# **Stadt Gundelsheim**

## **Bebauungsplan „Solarpark Böttinger Hof“**

**2. Beteiligung gem. § 4b Abs. 3 i.V.m.  
§ 3 Abs. 2 BauGB und § 4 Abs. 2 BauGB**

**Beschlussfassung über die Abwägung der Stellungnahmen  
durch den Stadtrat Gundelsheim  
in der Sitzung am  
13.12.2023**

Böttinger Höfe, LRT/Biotope, Strukturen, November 2022

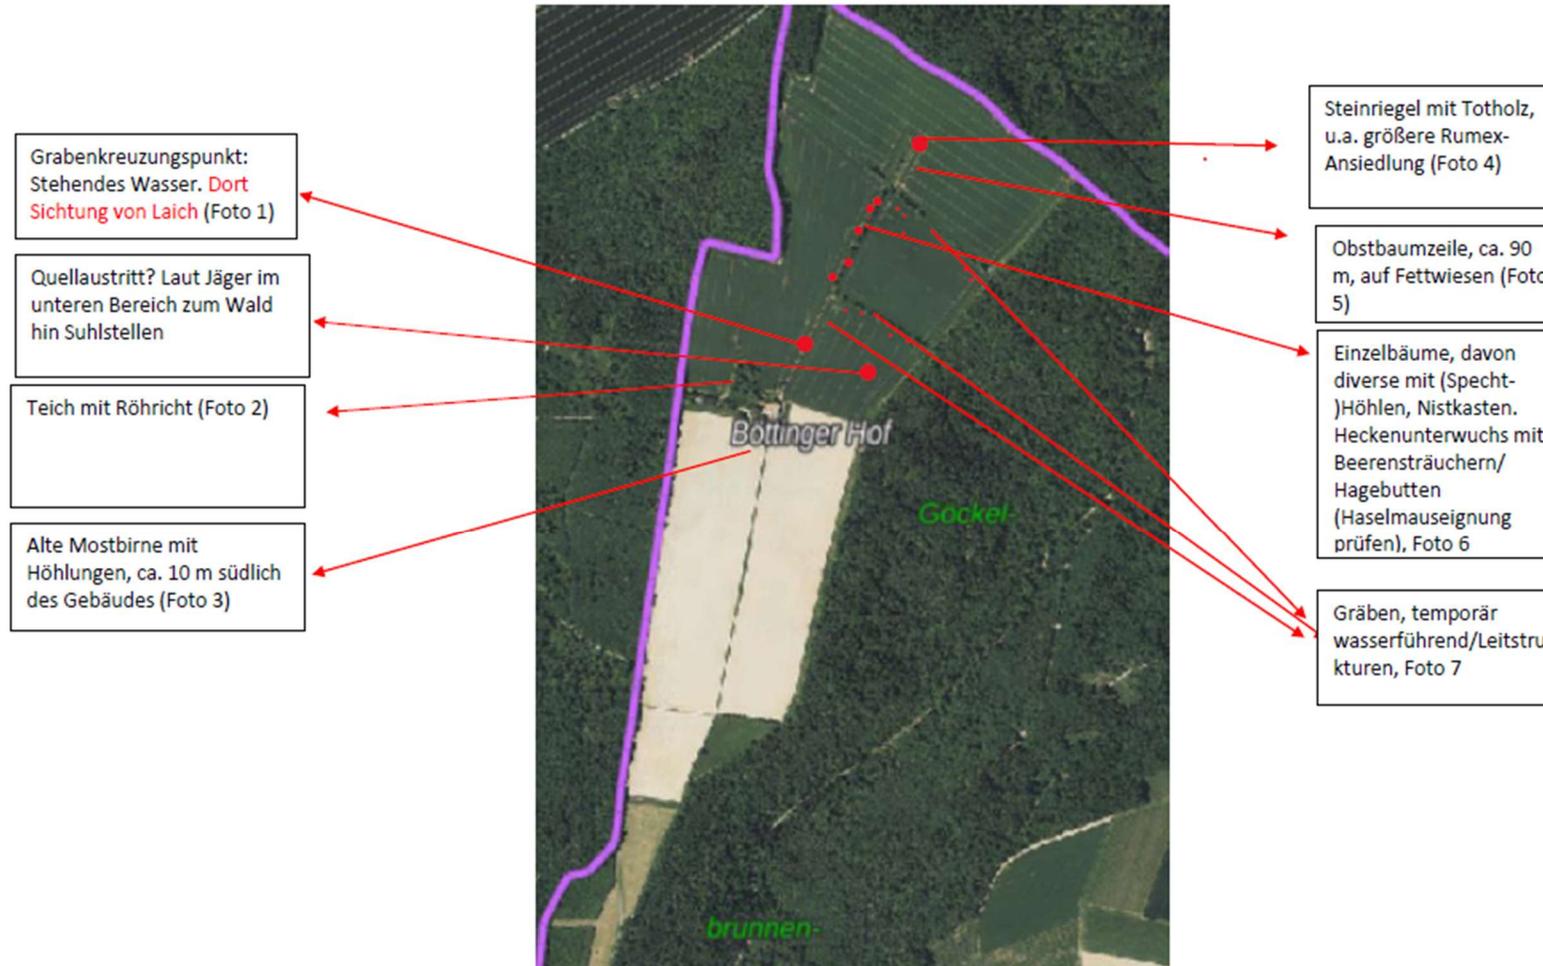
<ul style="list-style-type: none"> <li>• Zu M2: Das Mulchen ist auszuschließen</li> <li>• Zu M5: Da die Weißbereiche im Kartenwerk die Flächen der zwei WEAs darstellen, zeigt sich, dass weiterhin die Zauneidechsenfläche sehr nahe an der westl. WEA geplant ist. Wir warnen weiterhin davor, dass die Fläche eine Lockwirkung für Greifvögel darstellt und sich dadurch die Gefahr von Schlagopfern erhöht. Gerade in der Umgebung des Mastfußes sollte nur eine höherwüchsige ruderalen Gras-Krautflur entwickelt werden (keine Offenbodenbereiche) bzw. die Fläche gänzlich unattraktiv gestaltet sein.</li> </ul> <p>Die Pflege und Offenhaltung von Eidechsenhabitaten ist ebenso rechtlich zu sichern.</p> <ul style="list-style-type: none"> <li>• Zu M6: Wie bereits in unserer Stellungnahme vom 10.03.2023 gefordert, gilt es möglichst alle vorhandenen <b>Gräben</b> als <b>Amphibien-Lebensstätten</b> zu schützen. Sie sind zu erhalten und ihre Wasserversorgung insbesondere in der Laich- und Reproduktionsphase durch geeignete Maßnahmen zu sichern. Ein vermehrtes Austrocknen der Gräben im Betrieb ist durch geeignete Maßnahmen zu verhindern. Wie in der gemeinsamen Online-Besprechung am 29.11.2022 mit Ihnen anhand unserer Präsentation thematisiert, ist besonders der Graben südlich des Baumcarrés von Bedeutung (Leitstruktur zum Teich, Laichsichtung). Diese Unterlage geht Ihnen im Anhang nochmals zu. Bei der Grabenpflege ist außerhalb der Amphibienwanderung ebenso nur abschnittsweise vorzugehen und ein Altbestandteil von 1/3 zu erhalten. Das Mähgut ist von der Fläche zu entfernen.</li> <li>• Zu M8: Es ist angedacht, den Wegfall von 12 pot. Quartierbäumen auf der Fläche durch je 2 <b>Ersatzquartiere für Fledermäuse</b> in der näheren Umgebung auszugleichen. Da es</li> </ul>	<p>Die Festsetzungen enthalten bereits ausreichende Bestimmungen zum Mahregime.</p> <p>Die Gestaltung des Mastfußes wird im Rahmen des immissionsschutzrechtlichen Genehmigungsverfahrens geregelt und ist nicht Teil des Bebauungsplanes.</p> <p>Die Gräben werden zum Erhalt festgesetzt oder liegen außerhalb des Geltungsbereiches, entsprechende Maßnahmen zur Pflege und Entwicklung sind ebenfalls festgesetzt.</p> <p>Sollten Ersatzquartiere geschaffen werden müssen, können diese auch weiter entfernt von den zukünftigen Anlagenstandorten errichtet werden. Die genaue</p>

<p>dabei voraussichtlich um Bäume geht, die sich im nordöstlichen Bereich (Graben-Carré) befinden, würden nach den Vorgaben der östliche Waldrand für die Ersatzquartiere in Betracht kommen. Damit befänden sich die Kästen jedoch im kollisionsgefährdeten Nahbereich der östlichen WEA. <b>Dies ist unbedingt auszuschließen.</b> Es müssen andere Lösungen gefunden werden.</p> <ul style="list-style-type: none"> <li>• <b>Hinweise zum Artenschutz</b> Da der Bereich der Obstzeile mit dem anschließenden <b>Lesesteinhaufen</b> im nördlichen Planbereich nicht nachkartiert wurde, die Habitatausstattung aber für die Zauneidechse bestens geeignet ist, müssen die Maßnahmen zum Schutz von Reptilien/Amphibien während der Bauphase und des Betriebs um diesen Bereich erweitert werden, um Verstöße gegen § 44 BNatSch auszuschließen.</li> <li>• Die <b>Krötenwanderung</b> aus Richtung Wald, von den Gräben oder der freien Feldflur in Richtung Teich am Böttinger Hof darf durch die Bauarbeiten, die Materiallagerungen und den Betrieb nicht blockiert oder gefährdet werden. Dies muss auch für die Rückwanderung der adulten Tiere gelten.</li> <li>• Es muss gesichert sein, dass ebenso die <b>Hüpfertinge</b> entsprechend ihrer artspezifischen Entwicklungszeiten <b>weder durch die Bauphase, noch durch den Betrieb, noch durch Grünpflegearbeiten (Mahd!) gefährdet</b> werden. Wir erwarten hierzu ein <b>Monitoring</b>.</li> <li>• Durch die <b>Verschiebung der Vegetationszeiten in Richtung Jahreswende</b> kann es bei Eingriffen Anfang Oktober oder Anfang März zu artenschutzrechtlichen Verstößen kommen. Wir empfehlen das Zeitfenster um jeweils 2 Wochen zu verkleinern: ab 15.10.-15.02. Dies gilt für Rodungsarbeiten, Baufeldfreimachung und sonstige Arbeiten mit artenschutzrechtlicher Relevanz.</li> <li>• <b>Zum Rückbau:</b> Beim Rückbau sind entsprechend dem dann vorliegenden Arteninventar auf der überplanten Fläche alle</li> </ul>	<p>Platzierung wird nicht im B-Plan geregelt und ist bei Bedarf mit der UNB abzustimmen.</p> <p>Der Hinweis wurde in die Planunterlagen aufgenommen.</p> <p>Dies ist bei der konkreten Bauausführung zu beachten, der Plan enthält bereits entsprechende Hinweise.</p> <p>Die artenschutzrechtlichen Belange und Vorgaben sind im Rahmen der gesamten Bauphase zu berücksichtigen, darauf wird im Bebauungsplan hingewiesen. Die Umsetzung und Sicherstellung erfolgt im Rahmen der Ausführungsplanung und Bauausführung mit entsprechender ökologischer Baubegleitung.</p>
